ETAPA

**INFORME TÉCNICO SOBRE LA SUSTENTABILIDAD DE LAS
FUENTES DE AGUA QUE NACEN EN QUIMSACOCHA BAJO EL
CONTEXTO DE LA FASE DE EXPLOTACIÓN DEL PROYECTO
MINERO DE LOMA LARGA**

Cuenca, Agosto de 2024.

Este informe ha sido elaborado por la comisión designada por la Gerencia General de la empresa ETAPA EP mediante oficio O-2023-2273-GG. La Comisión estuvo conformada por los siguientes funcionarios:

Figura 7. Ubicación del Área Geográfica y Área de Implantación del Proyecto Minero Loma Larga PLL (en zoom las instalaciones mineras).

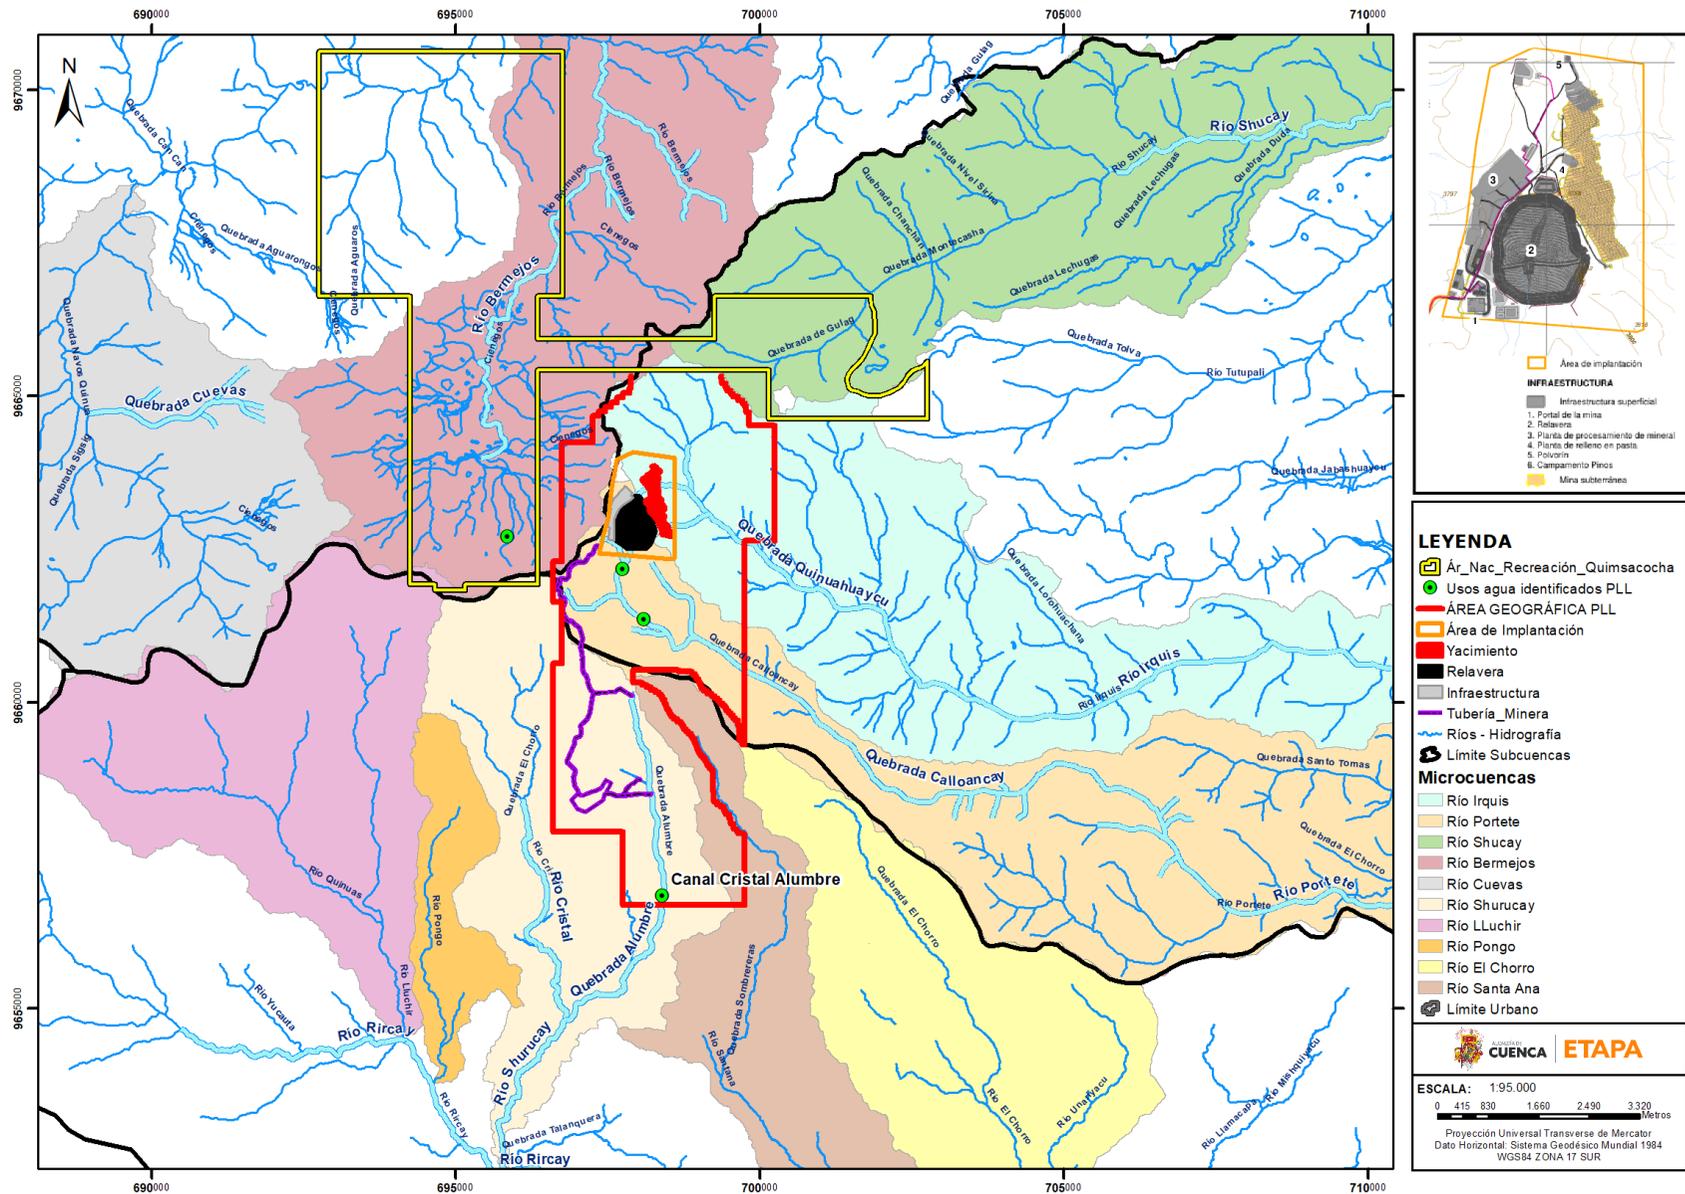
Es clara que la delimitación del Área Geográfica como indica el CODA debe estar basada en la correcta definición de la extensión geográfica de los impactos. Sin embargo, el EsIA de Loma Larga no define una metodología o criterios usados para determinar esta extensión geográfica de los impactos dentro del proyecto. Manuales y guías del mismo Ministerio del Ambiente, Agua y Transición Ecológica para proyectos mineros no metálicos proponen una metodología clara como lo muestra la figura 8 y que se entiende que son potencialmente menos impactantes que un proyecto Mineral Metálico bajo el régimen de Gran Minería y más aún que este proyecto se pretende desarrollar sobre ecosistemas que la misma Constitución de la República del Ecuador los considera como *Ecosistemas Frágiles* como lo es el Páramo (art. 406) y que complementado con el artículo 411 de la Constitución de la República del Ecuador, que dispone al Estado garantizar la conservación, recuperación y manejo integral de los recursos hídricos, cuencas hidrográficas y caudales ecológicos asociados al ciclo hidrológico. Regular toda actividad que pueda afectar la calidad y cantidad de agua, y el equilibrio de los ecosistemas, en especial en las fuentes y zonas de recarga de agua. La sustentabilidad de los ecosistemas y el consumo humano serán prioritarios en el uso y aprovechamiento del agua.

Lo grave de esta subjetiva e incorrecta delimitación anti técnica, es que todo el levantamiento de línea base en cada uno de los componentes bióticos y abióticos, impactos ambientales y plan de manejo se lo hace solamente dentro de esta Área Geográfica de 2147,16 ha. Dejando afuera primeramente a gran parte del área de las cuencas hidrográficas donde el proyecto va a generar su actividad e impactos ambientales, sin tomar en cuenta la visión técnica de que la cuenca es un todo y que impactos y riesgos ambientales del mismo proyecto podrían afectar no solo a las cuencas cercanas al mismo, sino a otras cuencas más grandes como el río Tarqui y Yanuncay al oriente y el río Jubones al occidente. Entre los impactos ambientales en el EsIA se mencionan abatimientos de agua, drenajes ácidos de la roca expuesta, cambios de cobertura de suelo, cambios en la calidad y cantidad del agua superficial, pasivos ambientales de largo plazo como toneladas de relave con drenaje ácido y aun así con todo este escenario, se ha pretendido minimizarlo con una delimitación arbitraria del Área Geográfica en donde se evalúan los impactos ambientales.

Entonces es correcto decir que los **impactos y riesgos ambientales y su control y mitigación fuera del Área Geográfica delimitada de 2147,16 ha hasta el momento no han sido levantados, estudiados, modelados y menos aún comprendidos dentro de una evaluación de impactos y un plan de manejo**. Esta delimitación deja fuera gran parte de las microcuencas Quinuahuaycu, Calloancay, Irquis, Portete y el mismo río Tarqui, cuando la unidad mínima de afectación debería ser la totalidad de las microcuencas dado que los posibles impactos ambientales, especialmente la contaminación del agua con drenaje ácido y metales tóxicos, afectaría a lo largo de todo el cauce de las quebradas y ríos mencionados que se ubican agua abajo del yacimiento y de la infraestructura para explotación, afectando la preservación del ecosistema acuático y los usos benéficos del agua para consumo humano y agropecuario. Ya que al entrar un contaminante en cualquier punto de las microcuencas hidrográficas, sería prontamente arrastrado a las quebradas Quinuahuaycu y Calloancay que confluyen velozmente en los ríos Irquis y Portete por su alta pendiente y flujos rápidos. Este grave error en la delimitación del Área Geográfica no permitió evaluar el verdadero alcance de los impactos ambientales y humanos de la fase de explotación y beneficio y del mismo cierre, elevando el nivel de riesgo de manera muy significativa en el establecimiento del proyecto minero Loma Larga en Quimsacocha.

Figura 11. Cono de abatimiento del nivel freático por el desagüe de la mina subterránea
Fuente: EsIA PLL.

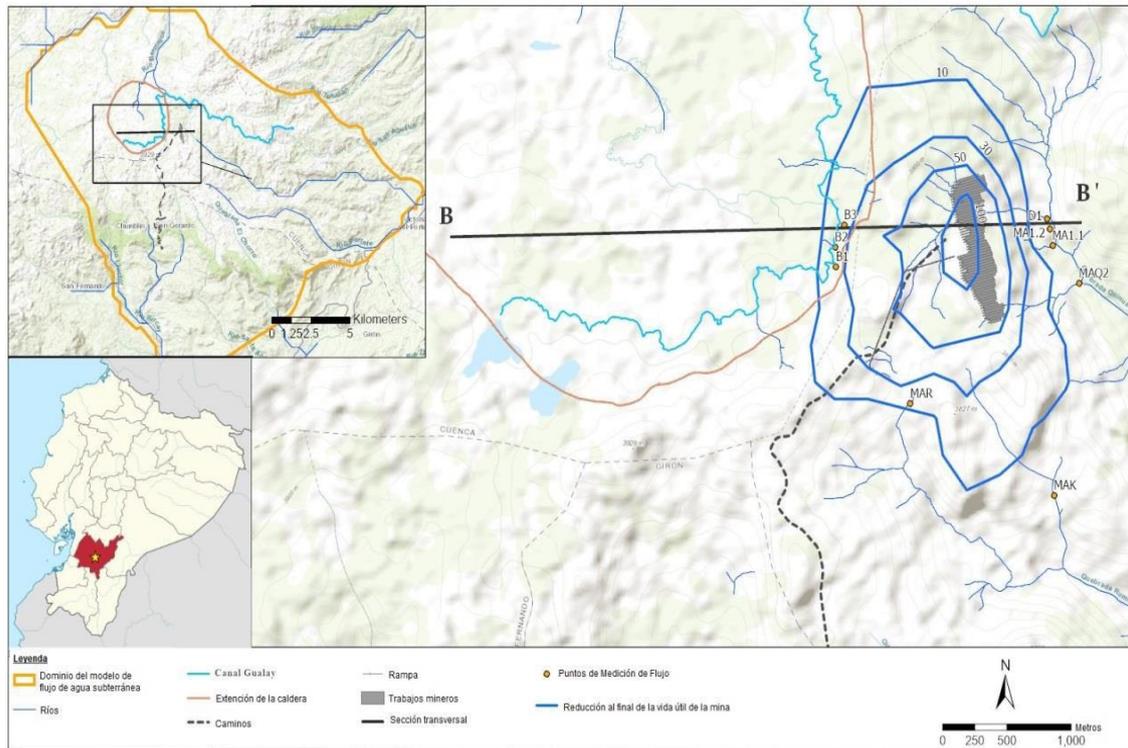
A pesar que existirá una disminución del nivel de agua subterránea de 10 metros alrededor de las quebradas B1, B2 y B3 que son las nacientes del río Bermejos, la minera no ha estudiado el impacto que esto significa sobre el humedal del cráter del volcán Quimsacocha dentro del Área Nacional de Recreación Quimsacocha y sobre la disminución del caudal en los afluentes del río Bermejos, tomando en consideración que el cráter del volcán es casi plano con pendientes suaves entre el 0 al 5% de acuerdo al siguiente mapa de pendientes elaborado por la minera (Fig. 12).

Figura 20. Mapa de ubicación de estaciones de monitoreo de línea base de calidad de agua superficial del Proyecto minero Loma Larga. Fuente: EsIA PLL.

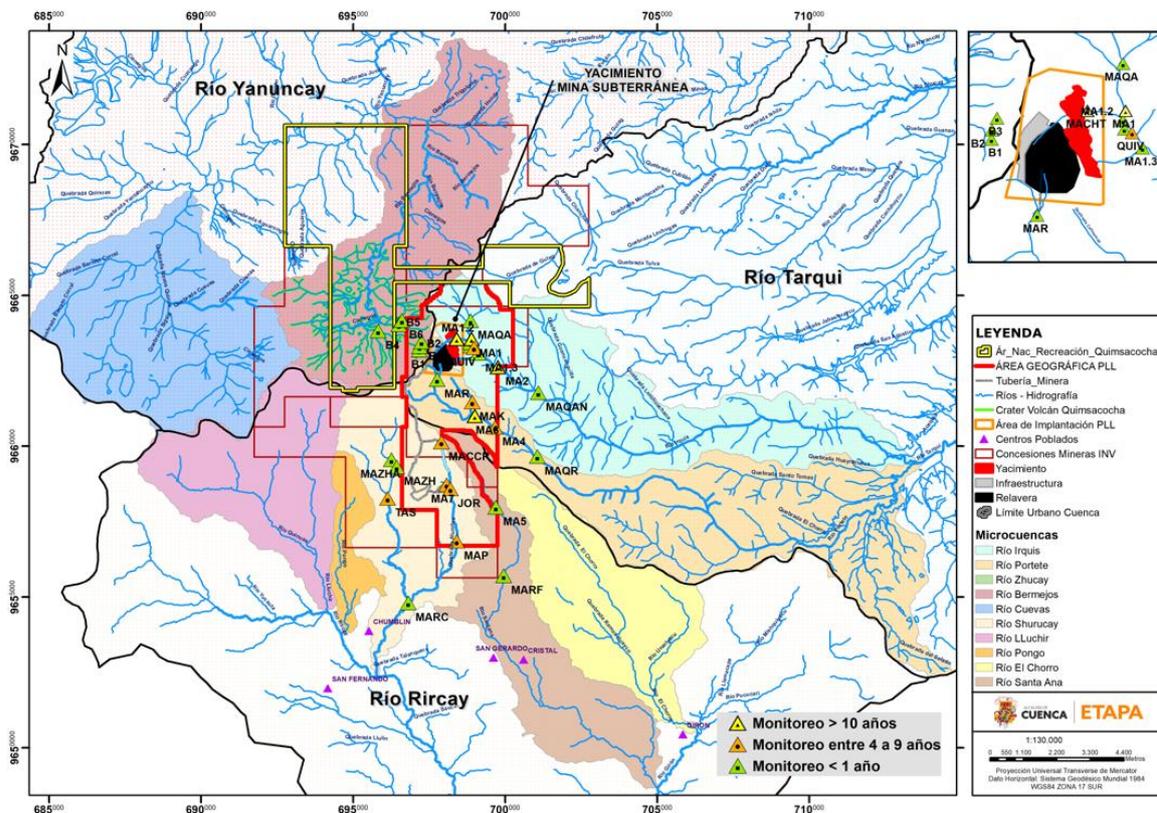
Por esta mala conceptualización del alcance de los impactos ambientales del proyecto Loma Larga, es que la gran mayoría de estaciones están concentradas solamente en los límites del Área de implantación del proyecto Loma Larga (bocamina, planta de procesamiento y relavera). Estaciones ubicadas en quebradas que prácticamente están en la zona de las actividades mineras, las cuales que con el desarrollo del mismo proyecto minero podrían cambiar su calidad del agua drásticamente y hasta posiblemente desaparezcan, ya que para la implantación del proyecto y sus actividades obligadamente se tiene que generar un impacto por la apertura de la bocamina, vías,

implantación de la relavera y las instalaciones de procesamiento, etc. Claramente se indica en el EsIA que: “Los puntos han sido seleccionados en función de las futuras intervenciones en las etapas de construcción, operación y mantenimiento y cierre del PLL. Por ejemplo, los puntos B1, B2, B3, MA2, MA4, MAP y TAS, en general, cubren los afluentes que están a la salida o cerca de la salida de todas las concesiones mineras. Otro ejemplo son las zonas de potenciales obras (relavera, planta de tratamiento, canal de conducción de aguas, vías, desfogue de aguas post-tratamiento, etc.) y aguas abajo del emplazamiento de estas potenciales obras con los puntos con los puntos MAR, MAK, MACT, MA1, QUIV, MAQAN, MA2, MACCP, B1, B2, B3, MA7 y JOR”.

El control de calidad del agua y línea base debía haberse diseñado a nivel de la cuenca completa y no solo dentro de la delimitación del Área Geográfica del PLL, la autoridad ambiental en pro de asegurar un correcto control tendría que haber solicitado levantar a la minera una línea base de calidad de agua en toda la extensión de las cuencas de influencia directa del proyecto, ampliando el Área Geográfica del proyecto a ese nivel, donde se hubiese tenido una verdadera línea base de calidad del agua superficial de toda la cuenca que es la manera correcta y antes de que el proyecto empiece sus actividades de explotación y beneficio. Estas mismas estaciones en toda la cuenca deberían servir para el control de los impactos ambientales del proyecto minero por parte de la autoridad ambiental, pero lamentablemente en el EsIA de Loma Larga la red de monitoreo no está diseñada de esta manera, la gran mayoría se concentra dentro del área de implantación, lo que genera incertidumbres grandes fuera de esta, limitando su control a largo plazo.

Figura 23. Diagrama de caja de los valores de Nitrato de las estaciones de calidad de agua superficial de la línea base incluida en el EsIA del proyecto minero Loma Larga. Fuente: EsIA PLL.

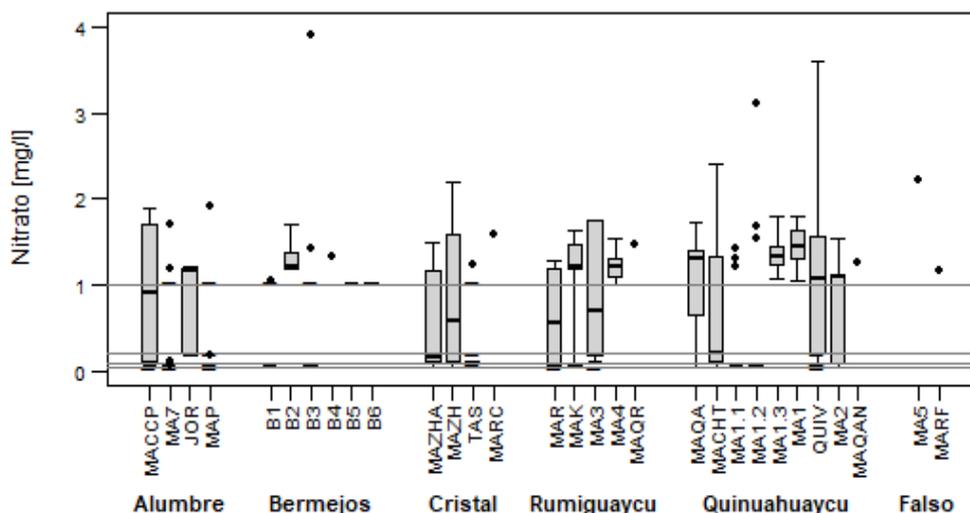
Grüentec en todas las estaciones desde el año 2008 hasta el año 2020 siempre se reportaron valores menores a 0.02 o 0.05 mg L⁻¹. Los pocos valores reportados por Grüentec no superan los 0.1 mg L⁻¹ y de forma muy ocasional. Los valores que reporta ANAVANLAB y CORPORACIÓN LABORATORIOS AMBIENTALES DEL ECUADOR CORPLABEC S.A. / ALS para Nitrato son inaceptables y contradicen totalmente a los datos reportados por Grüentec y a los mismos estudios reportados para la cuenca del río Zhuruca y por el Departamento de Recursos Hídricos y Ciencias Ambientales de la Universidad de Cuenca (Arizaga-Ildrovo et al., 2022). De igual manera esto debe ser descartado por su falta de concordancia y apego a la realidad descrita por otros estudios sobre las mismas fuentes y otras dentro del Parque Nacional Cajas (Mosquera et al., 2021). Muy probablemente el pretender aceptar estos valores incoherentes y exageradamente elevados de Nitrato como valores naturales en estas cuencas hidrográficas contradiciendo a los mismos valores reportados por el laboratorio Grüentec, podría estar relacionado a crear el medio para ocultar la fuerte contaminación ambiental que se va producir en este parámetro por el uso de explosivos ANFO para los procesos mineros de voladura, cuya base química es el nitrato de amonio grado ANFO y un combustible, cuyos residuos generan polución en el agua con aumentos severos de Nitrato. El consumo de agua con valores altos de nitrato genera problemas a la salud humana ya que reduce la capacidad de los glóbulos rojos para llevar oxígeno. Los lactantes que beben agua con altos niveles de nitrato (o comen alimentos hechos con agua contaminada con nitrato) pueden desarrollar una enfermedad seria debido a la falta de oxígeno. Esta enfermedad se llama metahemoglobinemia o “síndrome del bebé azul.”

Figura 24. Diagrama de caja de los valores de DBO₅ de las estaciones de calidad de agua superficial de la línea base incluida en el EsIA del proyecto minero Loma Larga. Fuente: EsIA PLL.

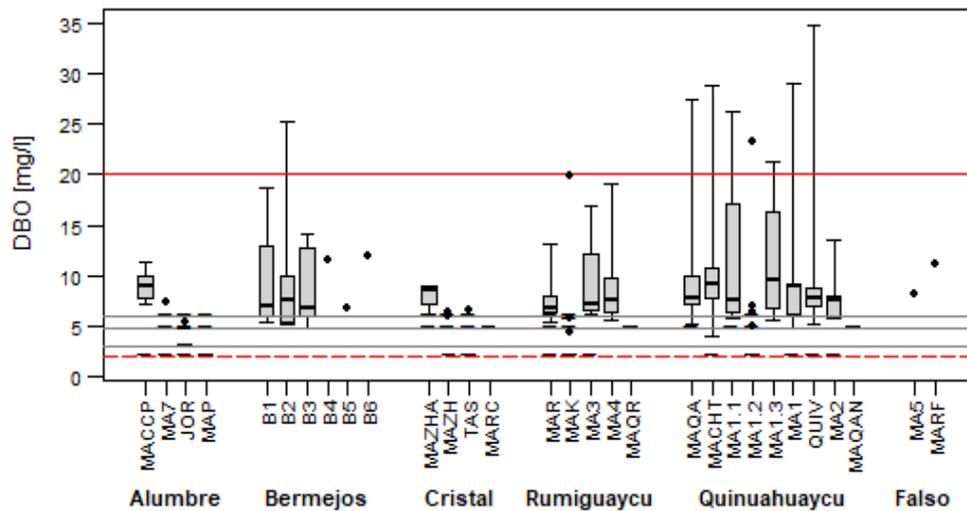
Estos resultados son imposibles de ser aceptarlos técnicamente al igual que el Nitrato dentro de la línea base del EsIA por la autoridad ambiental, sin embargo nunca han sido cuestionados por el MAATE. Los ríos urbanos que atraviesan la ciudad de Cuenca presentan valores históricos de DBO₅ menores a 5 mg L⁻¹ luego de la intercepción de aguas residuales para ser tratadas en la planta de tratamiento de Ucubamba. Los resultados de DBO del EsIA son incoherentes y denotan una completa falta de conocimiento técnico sobre el comportamiento de este parámetro, valores de 35 mg L⁻¹ en el agua de Páramo significaría que las fuentes de Quimsacocha están altamente contaminadas con agua residual doméstica. Que el MAATE no objete estos valores de línea de base de DBO₅ cuestiona su función de control ambiental, como pensará supervisar los impactos de las descargas de aguas residuales domésticas de los diferentes campamentos mineros con una línea de base falsa, porque de por sí los ríos sin presencia humana por la actividad minera ya estarían considerados severamente contaminados, siendo algo que dista totalmente alejado de la realidad actual.

Una revisión exhaustiva de los resultados para cada estación, basada en los informes de laboratorio adjuntos al Estudio de Impacto Ambiental (EsIA), revela que, según los datos proporcionados por el laboratorio Grüentec, desde 2008 hasta 2020 los valores de DBO₅ reportados en todas las estaciones siempre se mantuvieron por debajo de 2 mg/L, que es el límite de cuantificación de este laboratorio, es por eso que en el EsIA se indica que el 82% de los valores de DBO₅ de las estaciones están por debajo del límite de cuantificación. Por otro lado, los valores reportados ANAVANLAB y CORPORACIÓN LABORATORIOS AMBIENTALES DEL ECUADOR CORPLABEC S.A. / ALS para DBO₅ son inaceptables y contradicen totalmente a los datos reportados por Grüentec. Estos resultados debían ser objetados por el MAATE ya que distorsionan la realidad de calidad natural de estas fuentes de agua en Quimsacocha. Que el MAATE acepte estos valores erróneos podría provocar conflictos significativos en el control de las descargas de aguas residuales domésticas tratadas, pues implicaría aceptar ríos contaminados con antelación, lo cual no es real. Esto evidencia la falta de rigurosidad del MAATE en la revisión de estudios de impacto ambiental en las diferentes fases del proyecto minero y cuestiona la intención de la empresa minera en presentar estos resultados sin una validación previa o justificación de las concentraciones registradas.

Figura 25. Diagrama de caja de los valores de DQO de las estaciones de calidad de agua superficial de la línea base incluida en el EsIA del proyecto minero Loma Larga. Fuente: EsIA PLL.

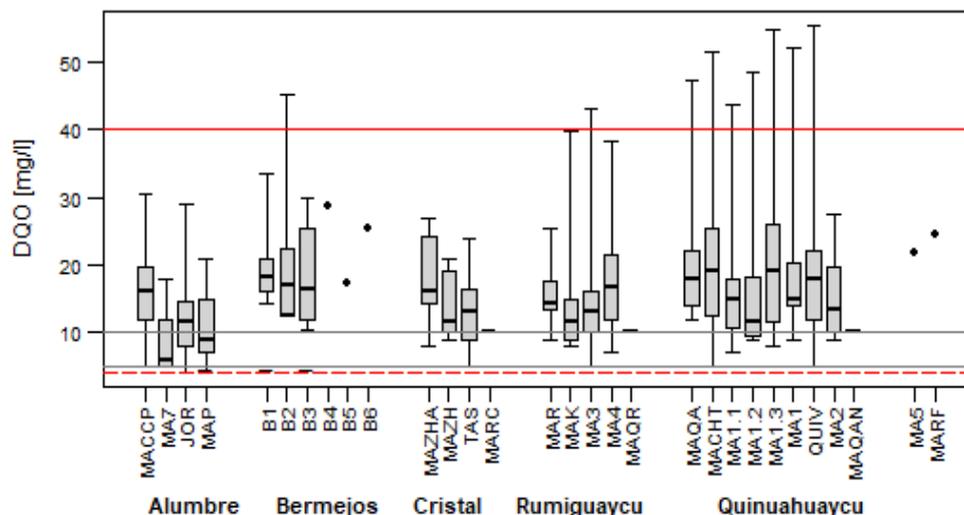
La revisión más profunda de estos resultados para cada estación basado en los informes de laboratorio que están anexados al EsIA, se observa que de parte del laboratorio Grüentec en todas las estaciones desde el año 2008 hasta el año 2020 siempre se reportaron valores menores a 20 mg L⁻¹. Los valores que reporta ANAVANLAB y CORPORACIÓN LABORATORIOS AMBIENTALES DEL ECUADOR CORPLABEC S.A. / ALS para DQO son inaceptables y contradicen totalmente a los datos reportados por Grüentec. De igual manera estos resultados deben ser desestimados porque alteran totalmente la realidad de calidad natural de estas fuentes de agua y no generan el esquema real como para evaluar el efecto de los impactos de las actividades mineras en este parámetro.

Figura 6-3 Climatología de Temperatura del Periodo Sin Extender (gris) y el Periodo Extendido de Datos (negro) para la Estación PLL003

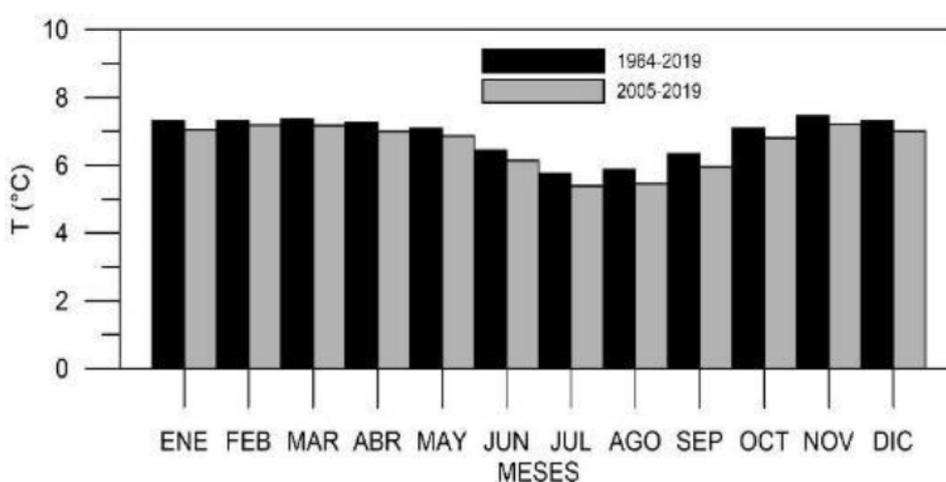
Seguramente el autor se refiere a similitud en los valores de temperatura media en los dos períodos y a la variación mensual de ésta. Sin embargo, esa similitud no es suficiente garantía de que el método utilizado para la extensión de datos, en general, es válido. Al respecto, el primer paso requerido antes de utilizar la información es la caracterización y validación de la información de partida, caracterización y validación que ha sido soslayada.

En cuanto a estos resultados hay la seria duda de que haya ocurrido lo que se observa en esa figura. En ella es claro que la temperatura media mensual de los doce meses del período 2005-2019 ha disminuido en comparación con el período extendido 1964-2019, hecho que contradice la tendencia general de calentamiento global observada en otras estaciones de la región, del país y globalmente. Esta incoherencia plantea serias dudas sobre la validez de los resultados del estudio y sobre el método utilizado para extender los datos.

Figura 34. Inventario de los datos observados, extendidos y rellenados en las estaciones de referencia. Fuente: ESIA PLL.

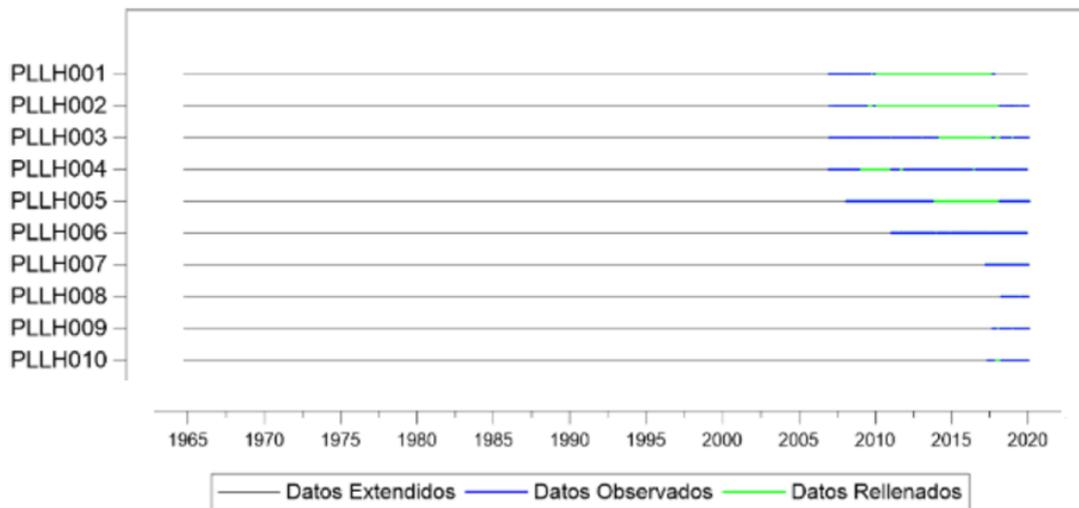
En la figura 34 se observa que las estaciones de monitoreo de referencia PLLH007, PLLH008, PLLH010 ubicadas en la microcuenca de la quebrada Quinuahuaycu tienen menos de 2.5 años de registro de caudales medidos entre los años 2017 a 2020. En la quebrada Calloancay la estación de referencia PLLH002 cuenta con menos de 5 años de caudales medidos en el período 2007 a 2020. A pesar que en estas microcuencas se pretende realizar la explotación minera y que los datos hidrológicos sirven para el diseño de la infraestructura minera, existe un período corto de registros caudales medidos, a partir de los cuales se extiende y rellenan las series de caudales al período 1964 -2017, es decir 53 años.

Figura 42. Resultados de los ensayos de celda de humedad para Relaves Rougher.

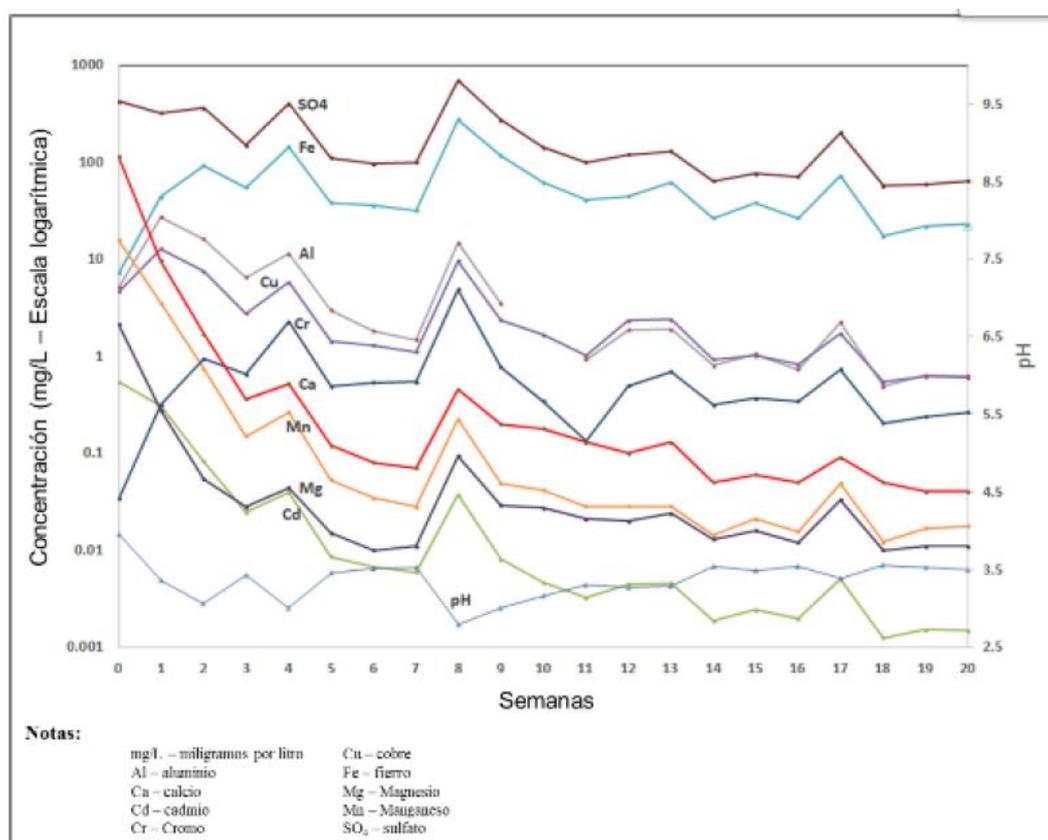
La determinación de las concentraciones químicas de los relaves es de fundamental importancia para el correcto diseño de la planta de tratamiento de aguas residuales mineras. Sin embargo, la minera indica que una muestra de 10 kg de relaves rougher es representativa del yacimiento del mineral a explotar de 13 millones de toneladas, lo cual desde ningún punto de vista puede ser
